**ASUNTO: RESPUESTA OBSERVACIONES REALIZADAS A LOS PLIEGOS DE CONDICIONES DE LA INVITACIÓN PÚBLICA N° 010 DE 2011.**

**DIRIGIDA A: SEÑORES OFERENTES INVITACIÓN PÚBLICA No. 010 DE 2011.**

Nos permitimos dar respuesta a las observaciones formuladas mediante oficios y correos electrónicos, después de la publicación el día 17 de Noviembre de la Adenda N° 03 en el proceso de Invitación Pública N° 010 de 2011, que tiene por objeto la selección del contratista para la compraventa e instalación de divisiones y mobiliario para oficina abierta de la Facultad de Relaciones Internacionales, Estrategia y Seguridad, ubicada en el Campus Nueva Granada en Cajicá de la Universidad Militar Nueva Granada.

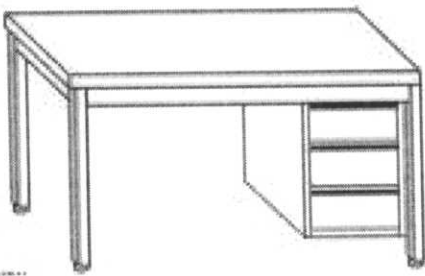
3.12	AR-02	ARCHIVO RODANTE (3 CUERPOS)	UN	1,00
7.2	PDE-01	PUESTO DECANATURA	UN	1,00
7.3	MD-01	MESA DECANATURA	UN	1,00
7.4	EN-01	ENTREPAÑO NICHOS	UN	1,00
7.6	SDE-01	SILLA DECANATURA	UN	1,00

3,8	SIV-01	SILLA INTERLOCUTORA VICERRECTORÍA	UN	2,00
Corresponde a la especificación de silla interlocutora con brazos, numeral 2012 de especificaciones.				
3.12	AR-02	ARCHIVO RODANTE (3 CUERPOS)	UN	1,00
Ver especificación ítem 22 ARCHIVO RODANTE, PÁGINA 95.
